## 改善箇所説明図

### 改善内容

オーディオ本体

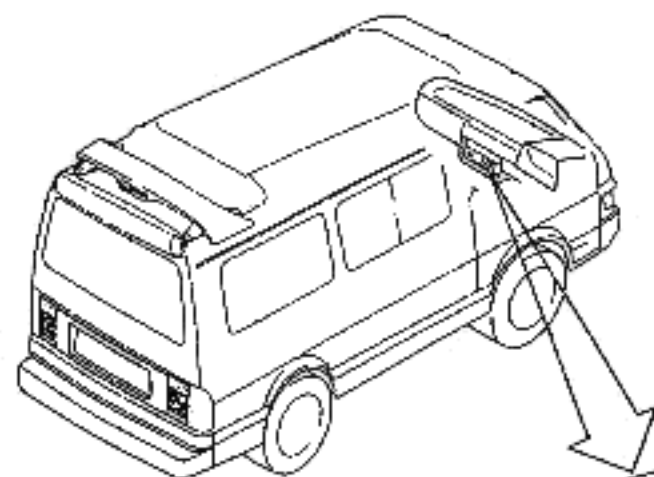
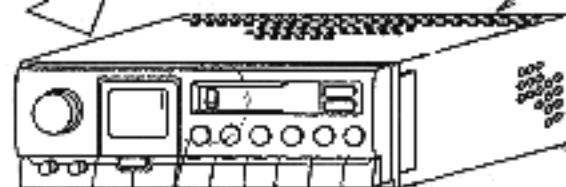
音響機器のオーディオ本体の配線基盤において、当該基盤の製造工程が不適切なため、コンデンサーが損傷しているものがあり、そのままの状態で使用を続けると、当該コンデンサーの端子間が短絡して、スピーカーに過大な電流が流れ、最悪の場合、火災に至るおそれがある。

全車両、オーディオ本体を良品と交換する。

識別：カセット挿入口内部の金具に黒インクを塗布する。
